MODIFICATION DE SOUMISSION No.1 AMENDMENT TO TENDER

Dossier No – File No 5P300-16-5049

Projet - Project Réaménagement de la maison du Surintendant – LHNC du Canal Saint-Ours Saint-Ours Canal Historic Site – Superintendent’s House Refurbishing	Date limite au plus tard - Closing Date on or before Mardi, 3 mai 2016 Tuesday, May 3, 2016 à 2 heures HAE at 2 o'clock EST
	Date d’émission – Date of issue 26 avril 2016 / April 26, 2016

Projet **Superintendent's House Refurbishing**
Saint-Ours Canal National Historic Site

1
-
COUPE / SECTION
ÉCHELLE / SCALE : 1:25

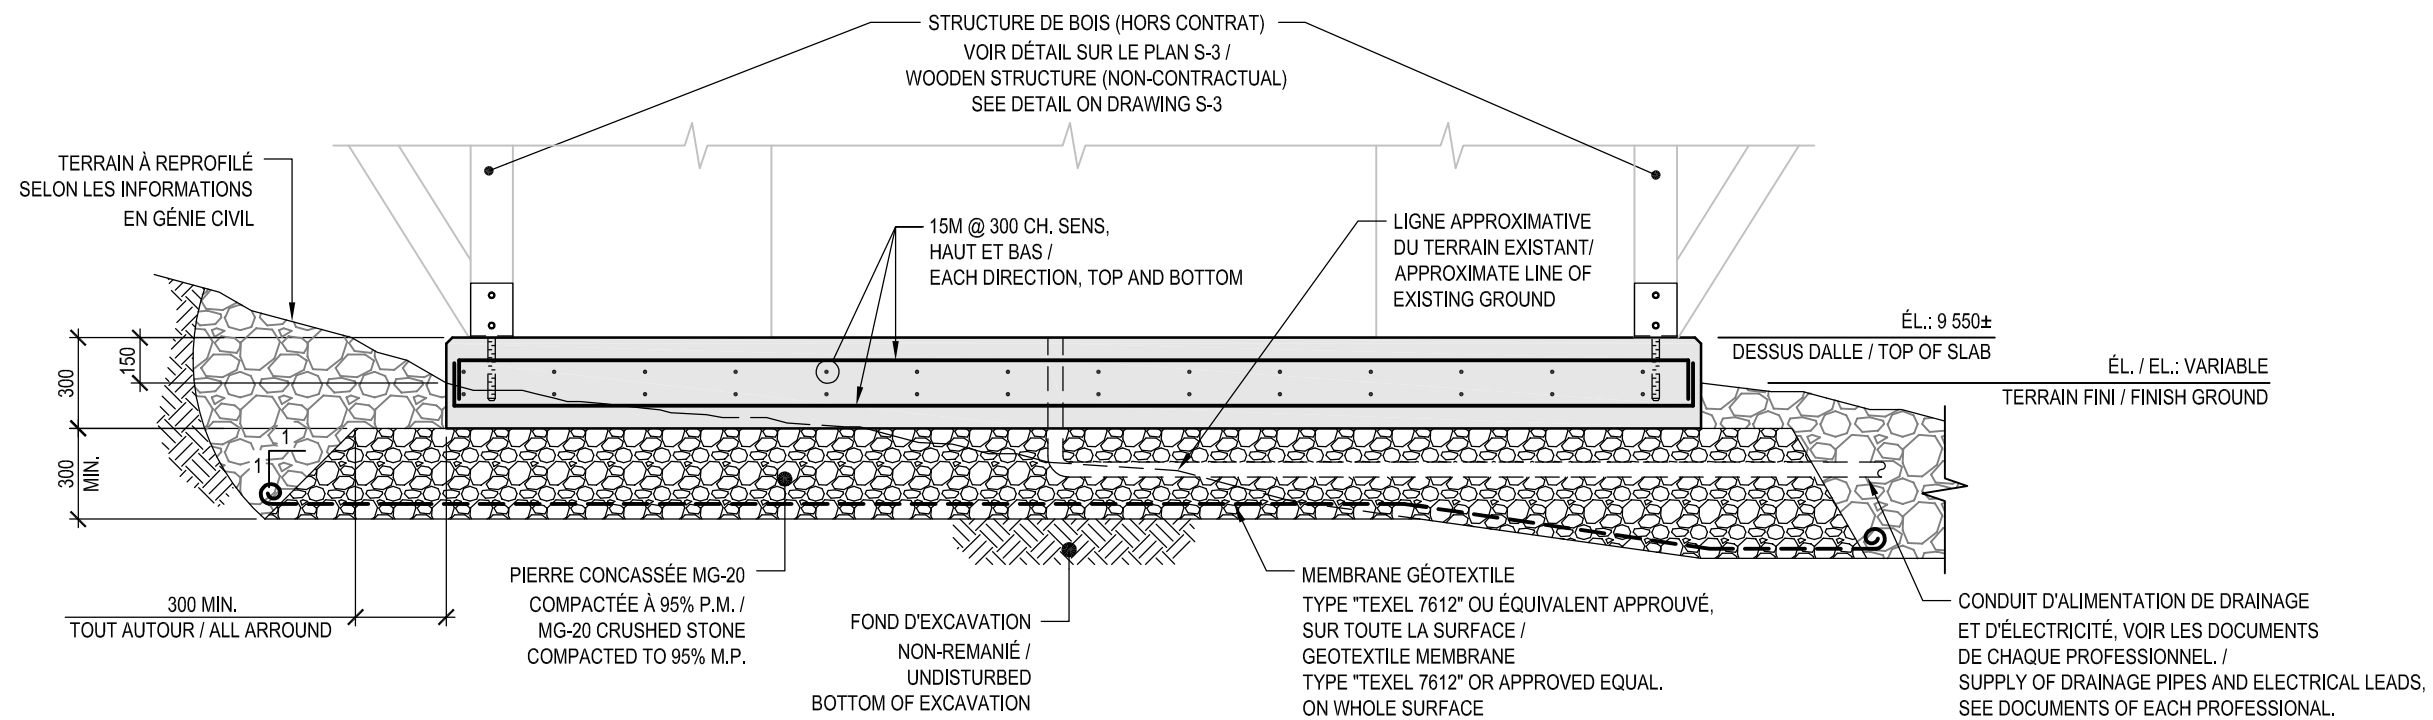
1. MODIFICATION OF CONCRETE SLAB FOR NEW SHELTER

For the detail, see drawing CR-1.

Titre du dessin/
Drawing title SCHÉMA DE CONTRÔLE/
CONTROL DETAIL

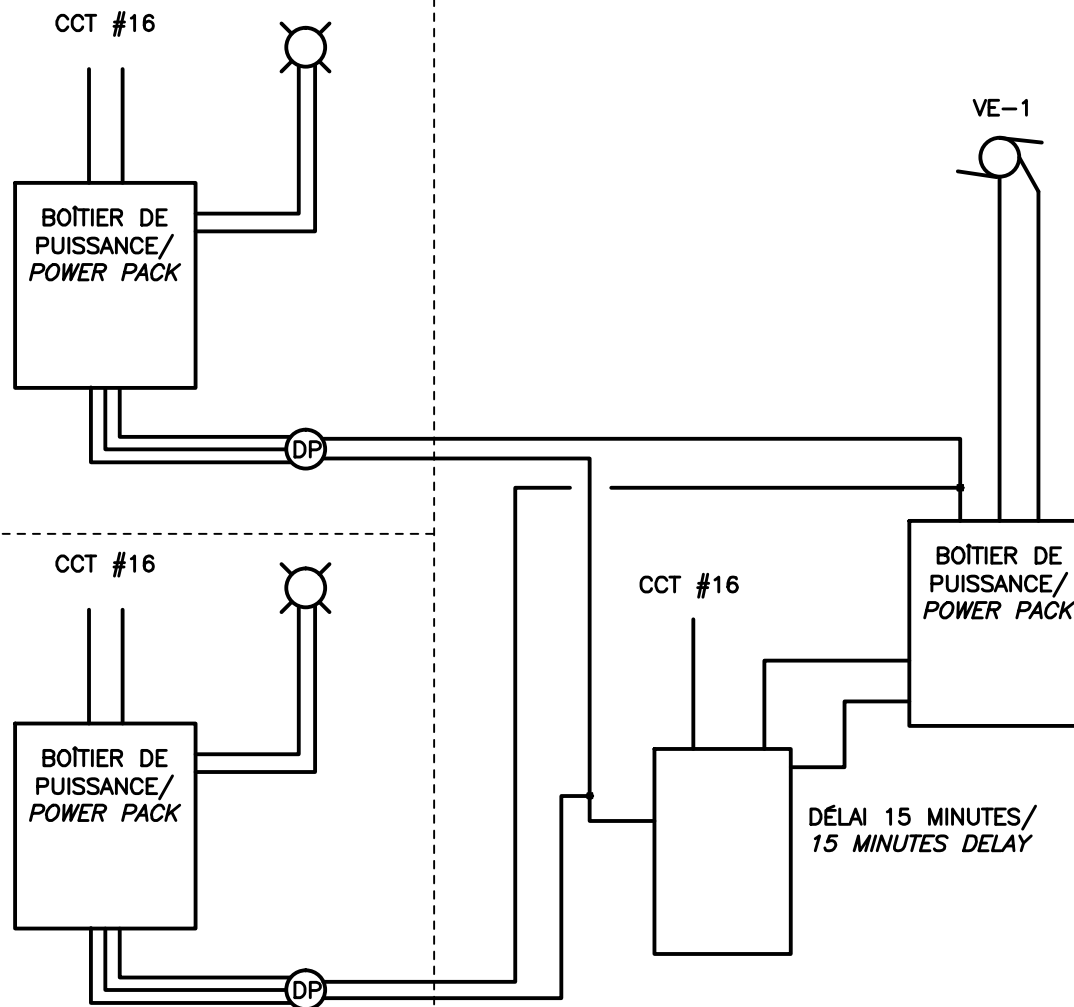
2. ADDITION OF DETAIL AND CONTROL SEQUENCE

For the detail, see drawing CRE-1.

CONTROL SEQUENCE

1. When rooms are unoccupied, lighting fixtures and ventilation system are « OFF ».
2. Upon occupancy detection in a room, the lighting fixture of the room and the fan goes « ON ».
3. The 15 minutes delay of the fan restarts at the beginning of its cycle at each occupancy detection.
4. The fan should go « ON » no matter where the occupancy detection is (rooms 001, 002, 003, 004, 005, 006 and 007). If the detection occurs in separate room, the 15 minutes delay restarts at the beginning of its cycle. The fan will go « OFF » after a period of 15 minutes with no occupancy.

The proposed schematic is for a clarification purposes only. It uses Hubbell equipment, available from Crystal Control:

- Occupancy detector (ceiling), H-Moss with double adaptive technology.
- Power pack : CU300A
- Timer relay : TMM1 c/w box.

The electrical contractor will provide a shop drawing for the control schematic he proposes.
